東海第二発電所 設計及び工事計画変更認可申請 概要説明資料

2023年5月11日
日本原子力発電株式会社

1. 設計及び工事計画変更認可申請概要

図1 RCW熱交換器の伝熱面積（公称値）の設定方法

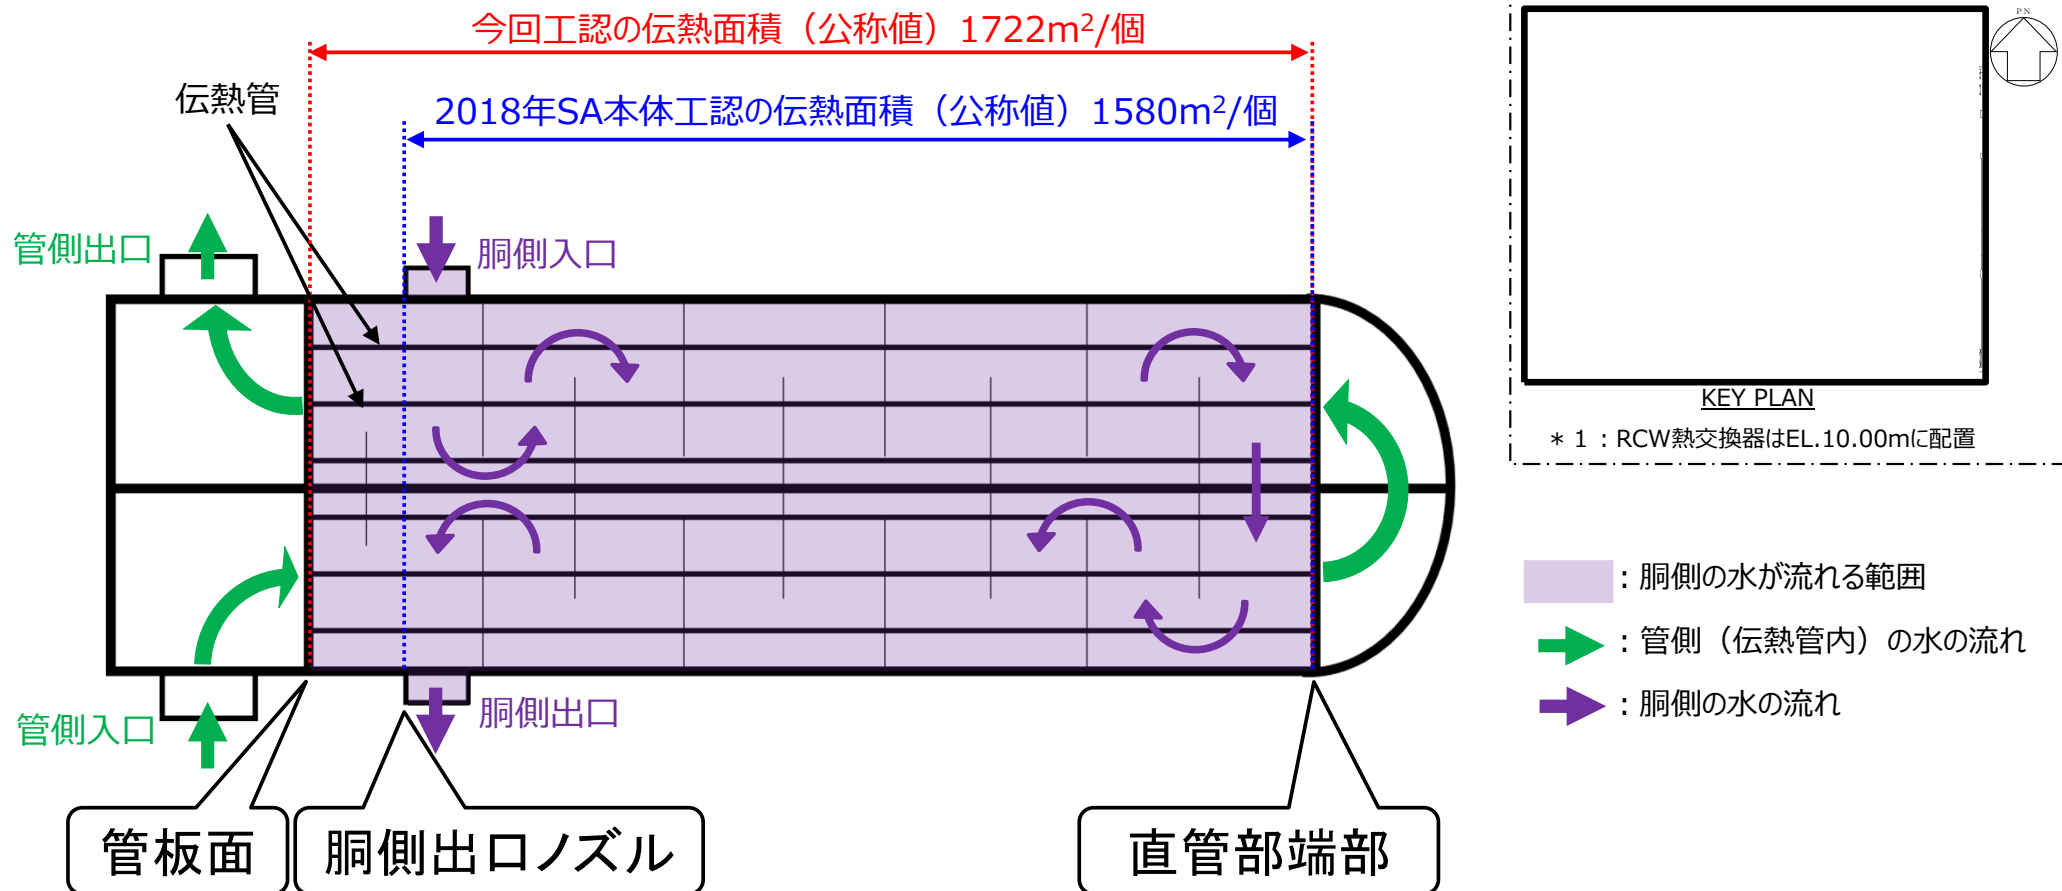
- ◆ 2018年SA本体内工認では、建設時工認を踏襲して、保守的に洞側出口ノズルの位置から直管部端部までの伝熱管表面積を伝熱面積（公称値）としていた。
- ◆ 今回工認では、他プラント及び2018年SA本体内工認時の残留熱除去系熱交換器の伝熱面積（公称値）の算出方法に合わせて、伝熱管接液部の全表面積を伝熱面積（公称値）とする。熱交換器の洞側管板面と出口ノズル間においても流れが生じており伝熱性能は同等であることから、伝熱面積として期待できる。

図2 CUW非再生熱交換器の伝熱面積（公称値）の設定方法

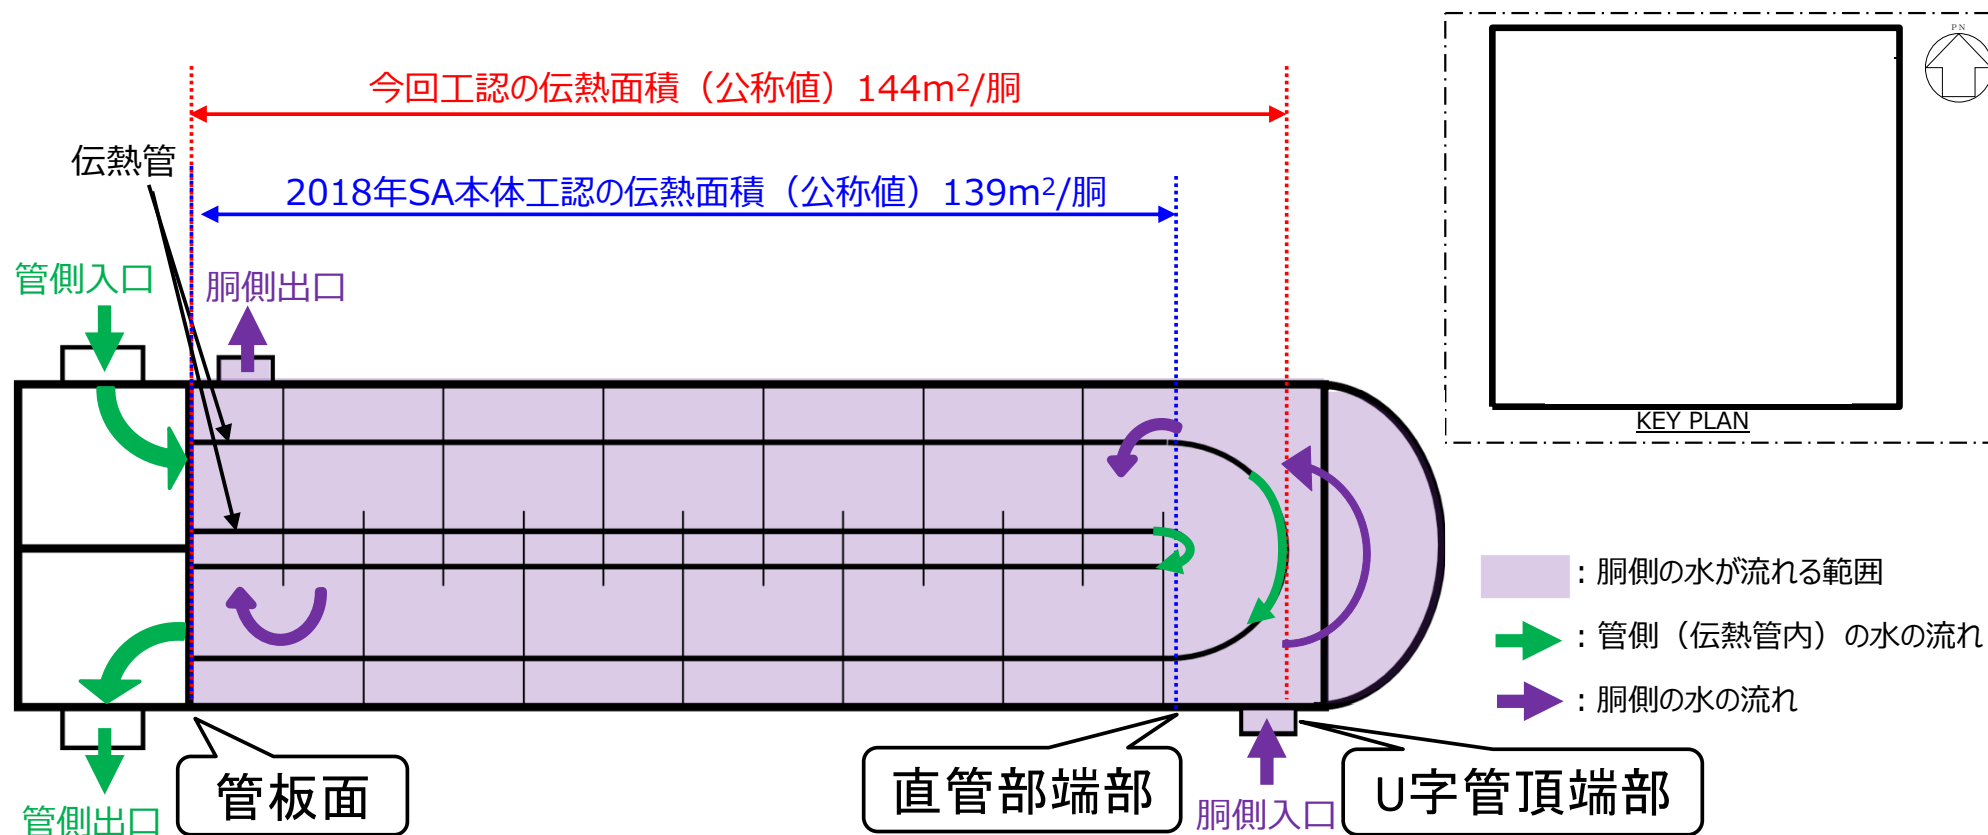
- ◆ 2018年SA本体内工認では、建設時工認を踏襲して、保守的に管板面の位置から直管部端部（U字管除く。）までの伝熱管表面積を伝熱面積（公称値）としていた。
- ◆ 今回工認では、他プラント及び2018年SA本体内工認時の残留熱除去系熱交換器の伝熱面積（公称値）の算出方法に合わせて、伝熱管接液部の全表面積を伝熱面積（公称値）とする。U字管部においても流れが生じており直管部とU字管部の伝熱性能は同等であることから、伝熱面積として期待できる。

図6 ケーブル処理室用配管系統の変更前後

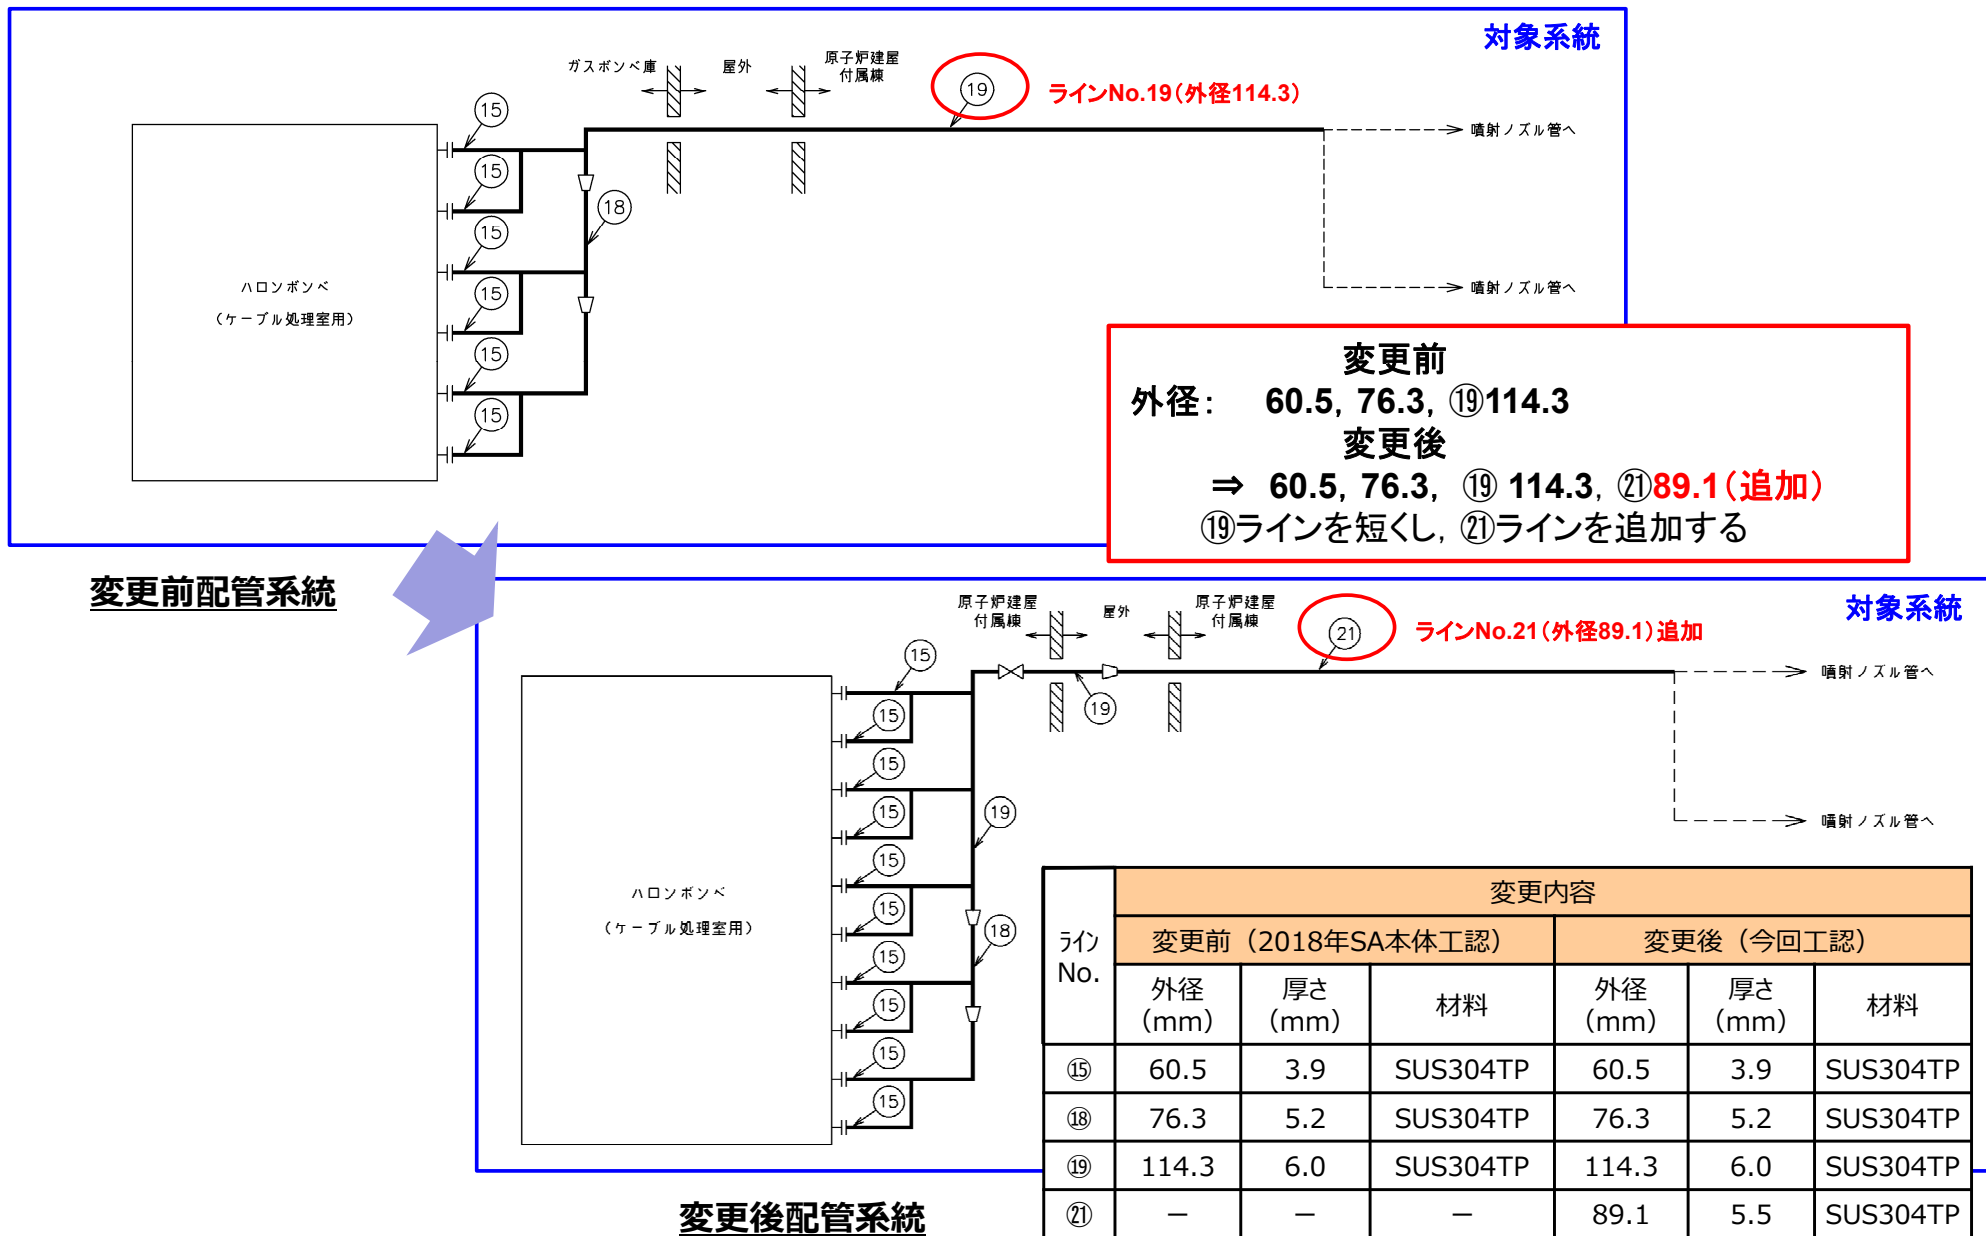
| ポンベ種別 | 対象 | 変更内容 | | | | | | 変更理由 | |
|-------|----------------------|------|--|----------|----------|-------------------------------|----------|----------|--|
| | ケーブル処理室用 | 配管仕様 | 外径 (mm) | 厚さ (mm) | 材料 | 外径 (mm) | 厚さ (mm) | 材料 | <ul style="list-style-type: none"> ◆ハロンボンベ（容器）の設置場所（設置床）変更による配管経路の延長（配管体積増加）に伴い、消火能力を満足させるため、配管仕様（外径，厚さ，材料）を変更する。【図6参照】，【別紙 第2表，第1図 参照】 |

図7 高圧炉心スプレィ系ディーゼル発電機室用配管系統の変更前後

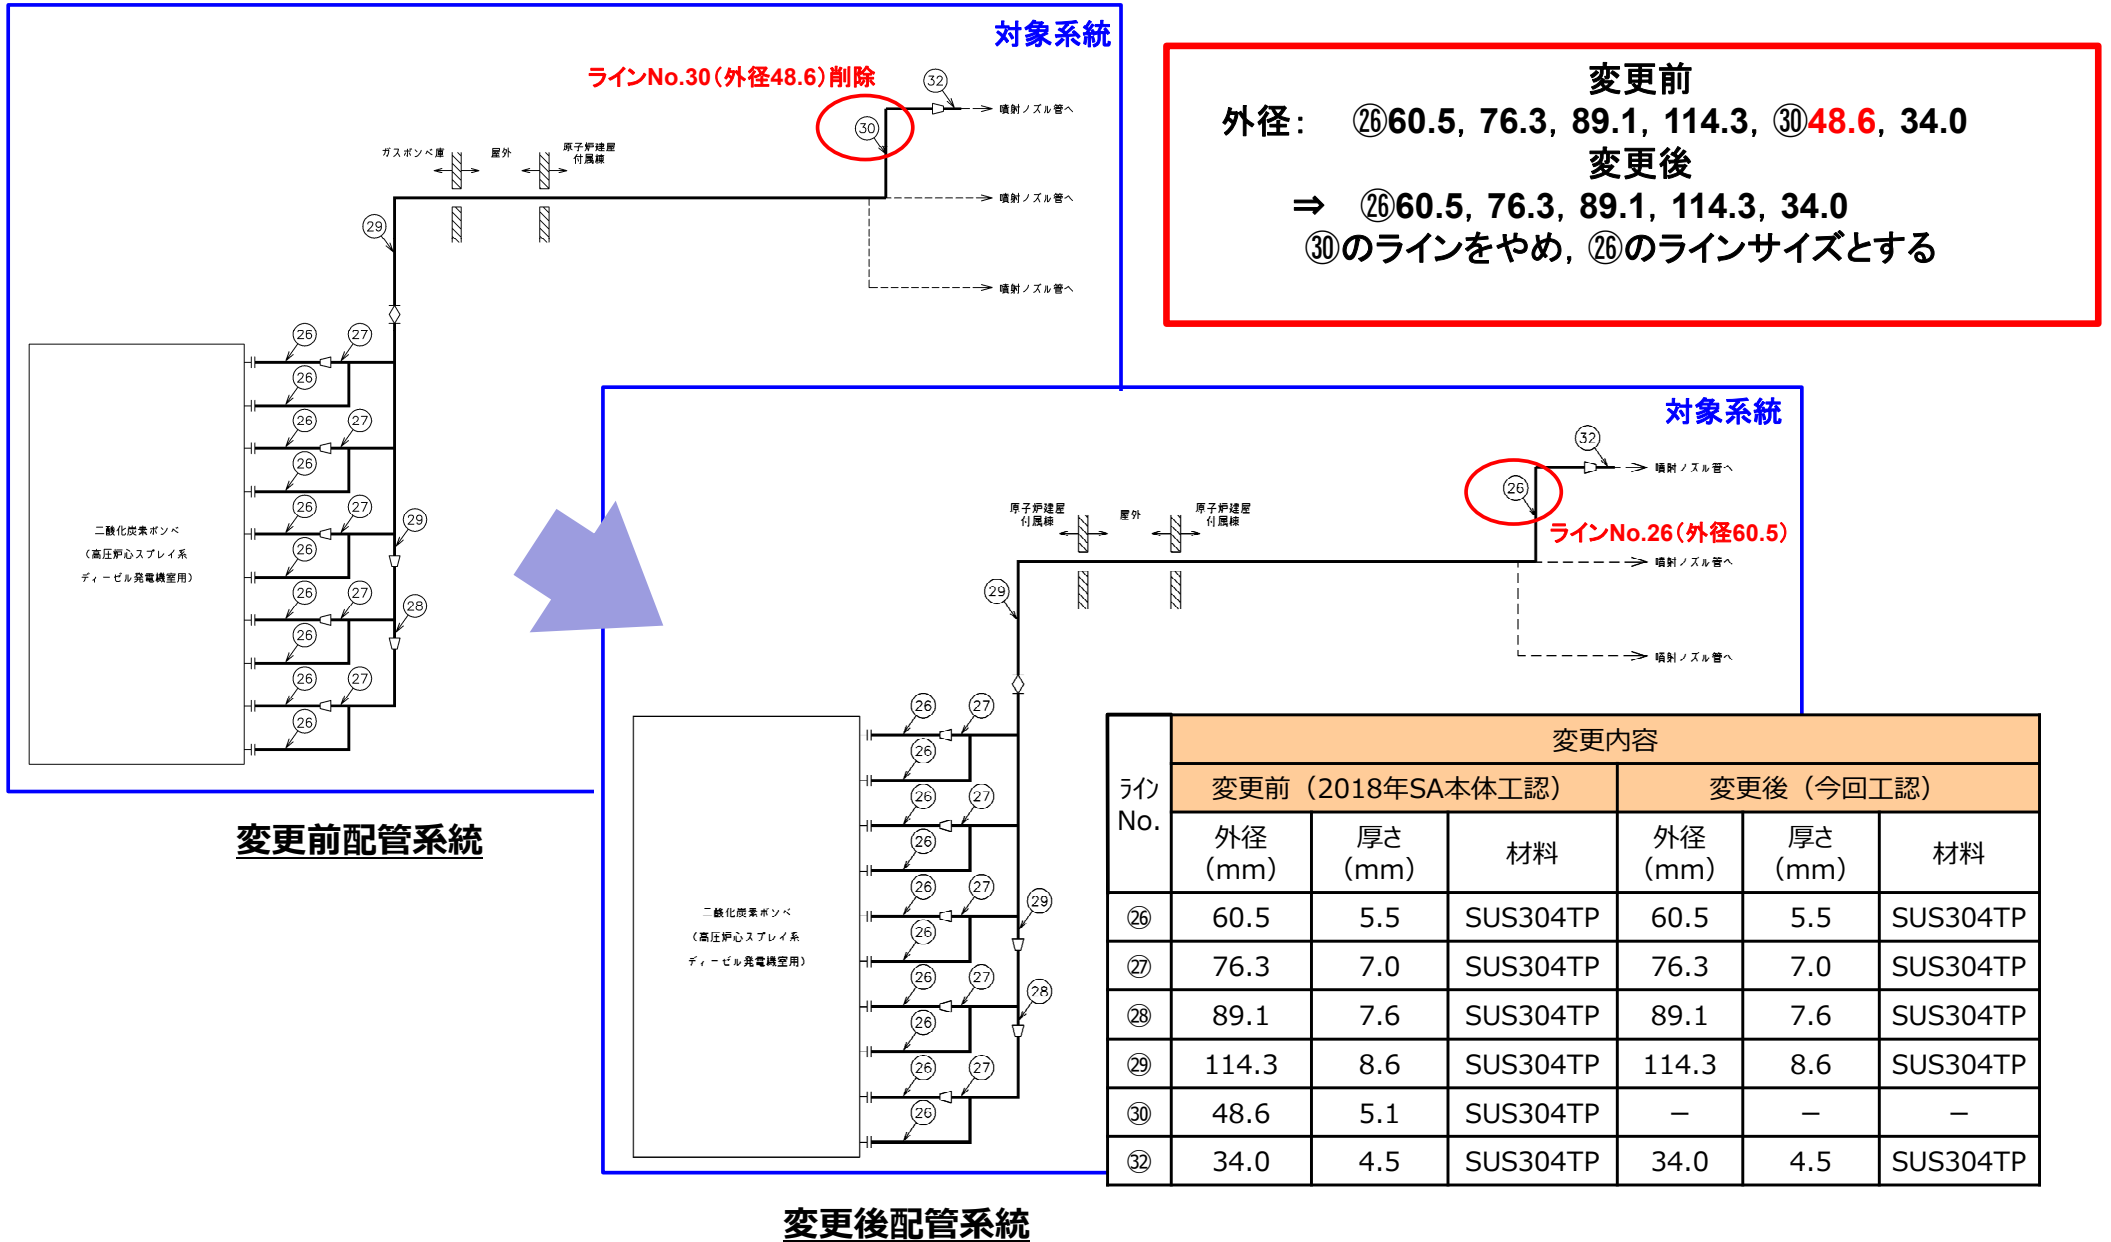
| ポンベ種別 | 対象 | 変更内容 | | | | | | 変更理由 | |
|-------|----------------------|------|--|----------|----------|-------------------------------|----------|----------|--|
| 二酸化炭素 | 高圧炉心スプレイ系ディーゼル発電機室用 | 配管仕様 | 外径 (mm) | 厚さ (mm) | 材料 | 外径 (mm) | 厚さ (mm) | 材料 | <ul style="list-style-type: none"> ◆二酸化炭素ボンベ（容器）の設置場所（設置床）変更による配管経路の延長（配管体積増加）に伴い、消火能力を満足させるため、配管仕様（外径，厚さ，材料）を変更する。【図7参照】，【別紙 第2表，第1図 参照】 |
